Kertomus arkeologisesta tarkastuksesta liittyen tiesuunnitelmaan maantien 18565 parantaminen välillä Mattilanperä – Kopsa, Raahe / M. Sarkkinen / PPM

Otsikkokohdassa mainitusta suunnitelmasta 10.7.2012 antamassaan lausunnossa (215/304/2012) Museovirasto edellytti alueen tarkastusta tienparantamisen muinaisjäännöksille aiheuttamien vaikutusten ja mahdollisesti tarvittavien tarkempien selvitysten arvioimiseksi. Tarkastus tehtiin Pohjois-Pohjanmaan museon toimesta 13.8.2012.

HUITONEN SE
Pikkujakenara
Salainen / RAAHE
1994
1:400

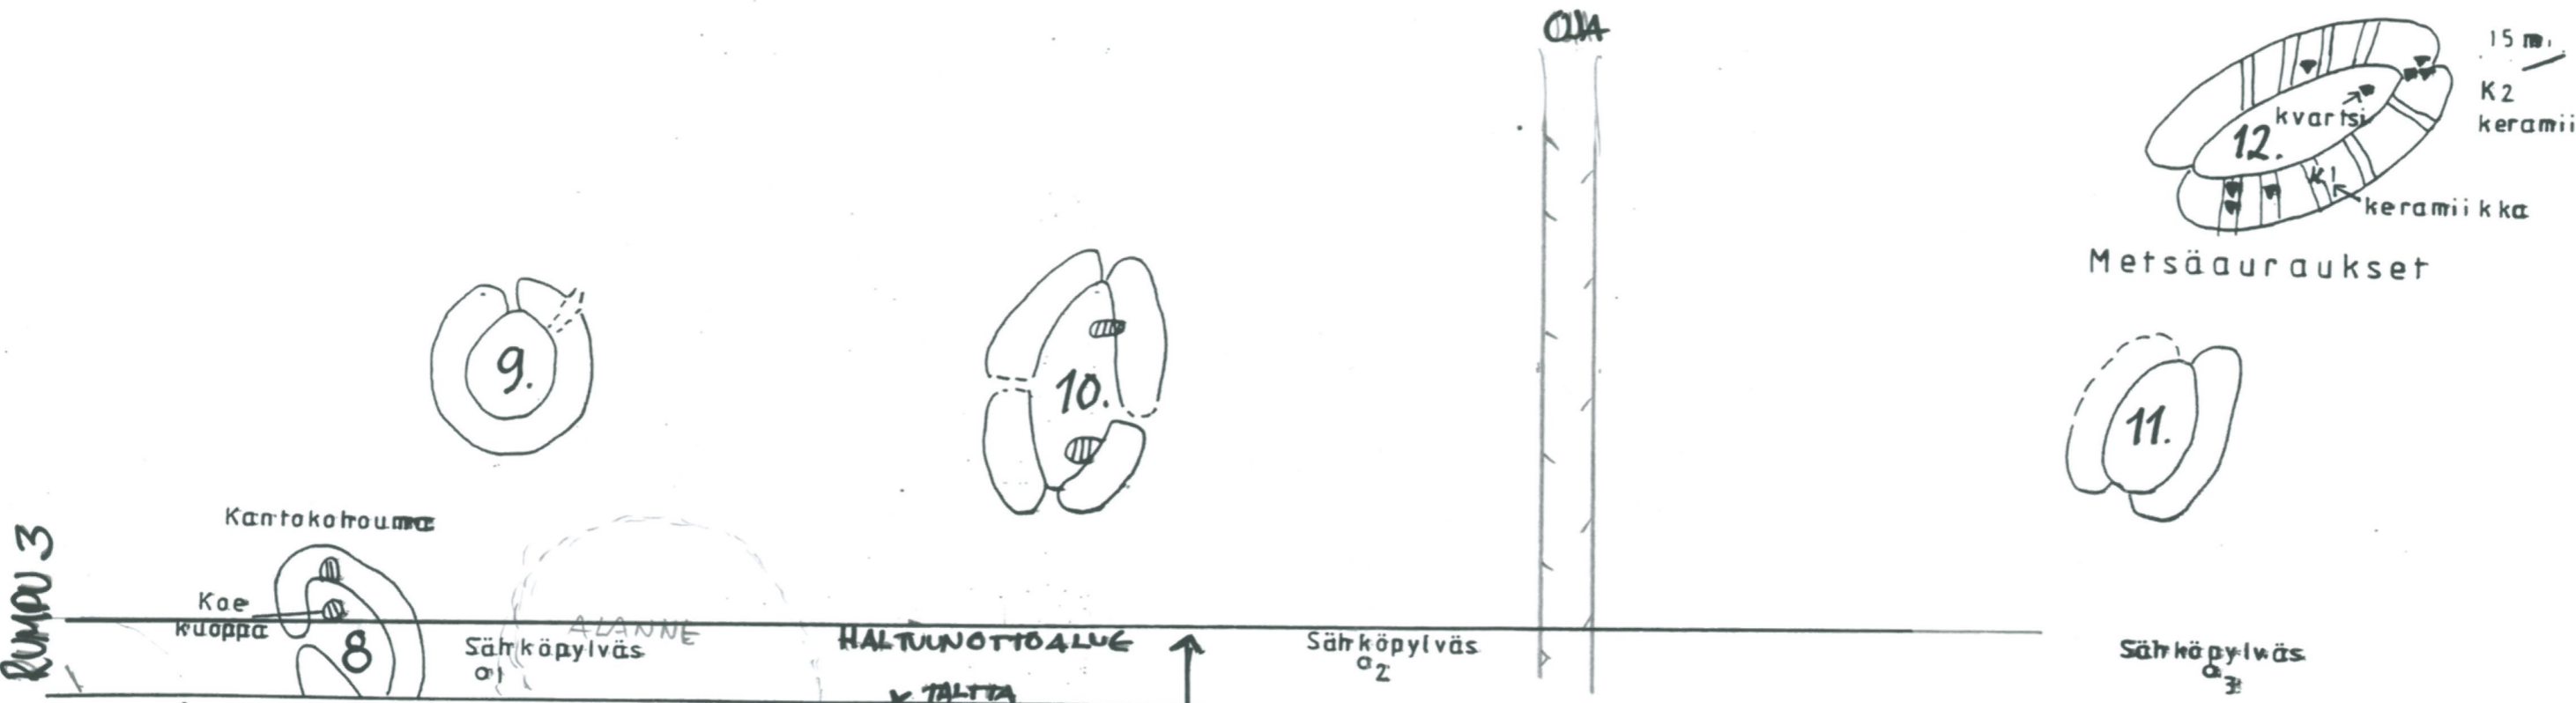
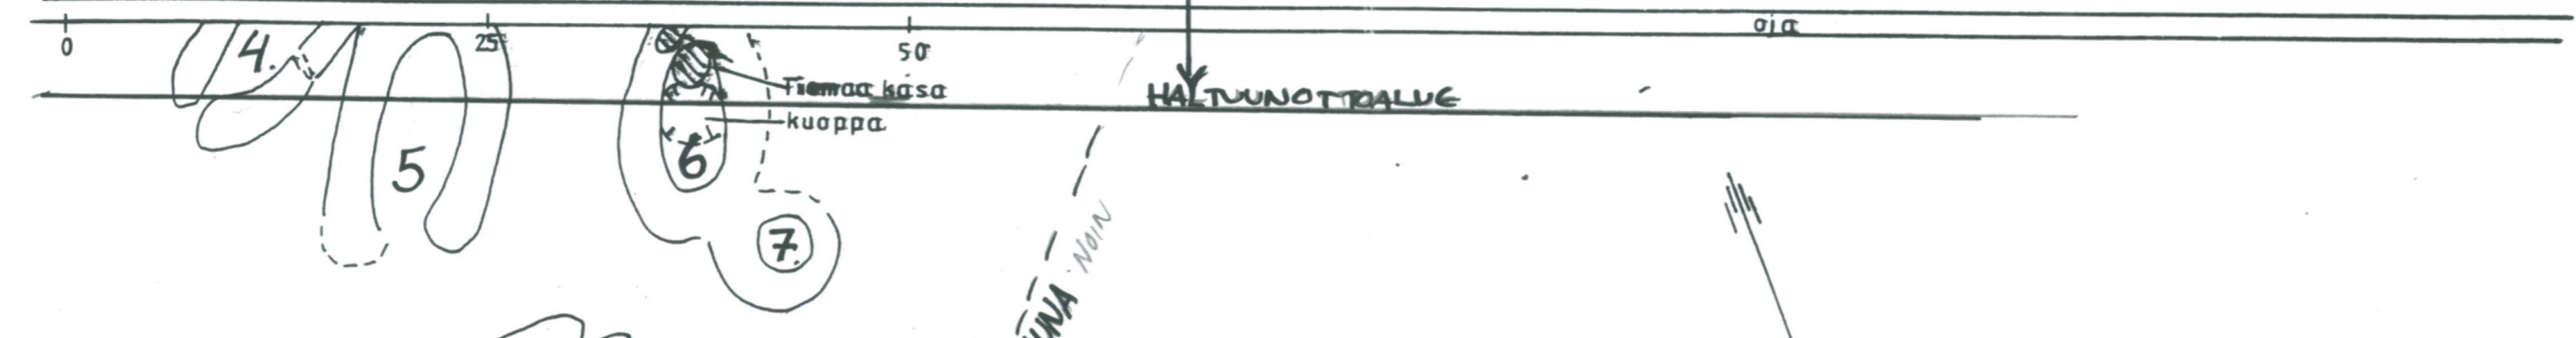
Huitusen asumuspainanteista tie leikkaa jo nykyisellään neljää: kolmea on tien lounaispuolella (painanteet 4–6) ja yhtä (painanne 8) tien koillispuolella. Lounaspuolisista asumuspainanteista luoteisin, ylimpänä kankaalla oleva itä-länsisuuntainen painanne 4 leikkautuu itäosastaan vallien ympäröimää lattiatasoaan myöten. Heti tämän kaakkoispuolella olevan painanteen 5 koillispuolella on osin leikkautunut. Painanteen sisäpuolinen lattiapinta on ehjä. Vastapäätä näitä tien koillispuolella on asumuspainanne 8, jonka eteläpuolella valli on jo nyt ojakaivannon leikkaama. Painanteiden sijainti vastaa jokseenkin paalun 2880 kohtaa, missä tien koillispuolella uuden tien ulompi ojapenkka leikkautuu noin 2,5 metriä kauemmas kuin nykyinen. Tämä merkitsee ojaleikkauksen ulottumista lähes painanteen 8 puoliväliin. Tien lounaispuolella ojaleikkaus levenee nykyiseen verrattuna maltillisemmin, mutta tulee lohkaisemaan siivut asumuspainanteista. Neljäs leikkautuva asumuspainanne (painanne 6) on tien lounaispuolella karkeasti paalun 2900 kohdalla. Tämän pohjoispään valli on nyt osin leikkautunut, levennys tulee ulottumaan osin asumuspainanteen lattia-alalle.

Asuinpaikan Huitunen SE osalta on todettava, että mikäli tien parantaminen tullaan tekemään suunnitellusti, on paikalla tehtävä varsin laajat kaivaukset molemmin puolin tietä. Tielinjausta voisi olla mahdollista siirtää niin, että tien mutkaa tuotaisiin idemmäksi (lähelle rumpua 3) ja asuinpaikan kohdalla tien levennys tehtäisiin kokonaan nykyisen tien koillispuolelle. Näin tien lounaispuolella olevat kolme asumuspainannetta säilyisivät ennallaan, kylläkin osin ilman kahden metrin suoja-alueita, jota niillä ei nytkään ole. Maantien koillispuolinen asumuspainanne tulisi kaivettavaksi kokonaan ja kaivettavan asuinpaikkapinnan ala kasvaisi. Siirtoratkaisu kylläkin toisi tien varsin lähelle nyt kauempana maantiestä olevia ehjiä asumuspainanteita (9-11). Väli on sen verran ahdas, että tietä pitäisi ryhtyä tuomaan lähemmäs suunniteltua linjausta heti paalun 2880 (noin) vaiheilta.

Huitusen tilannetta on hahmoteltu kahdelle kartalle. Mainittua vuoden 1994 kohdepiirrokseseen on täydennetty numeroimalla asumuspainanteet, merkitsemällä pohjoisesta laskeva oja kiintopisteeksi ja merkitty tiesuunnitelman mukaiset haltuunottoalueen rajat. On huomattava, että haltuunottoalue on hieman leveämpi kuin tien rakennusleveys ojineen. Lisäksi kartalle on merkitty taltan löytöpaikka ja tien eteläpuolisen kankaan reuna. Suunnitelman rumpu 3 ja paalut 2860–2920 on merkitty suuntaa antavasti. Paalu 2950 näyttää suunnitelmakartassa osuvan pohjoisesta laskevan ojan kohdalle. On huomattava, että kartta ei ole mittatarkka, vaan suuntaa antava. ”Tien siirto” -kartalle on hahmoteltu miten haltuunottoalue sijoittuisi, jos tietä asumuspainanteiden kohdalla siirrettäisiin.
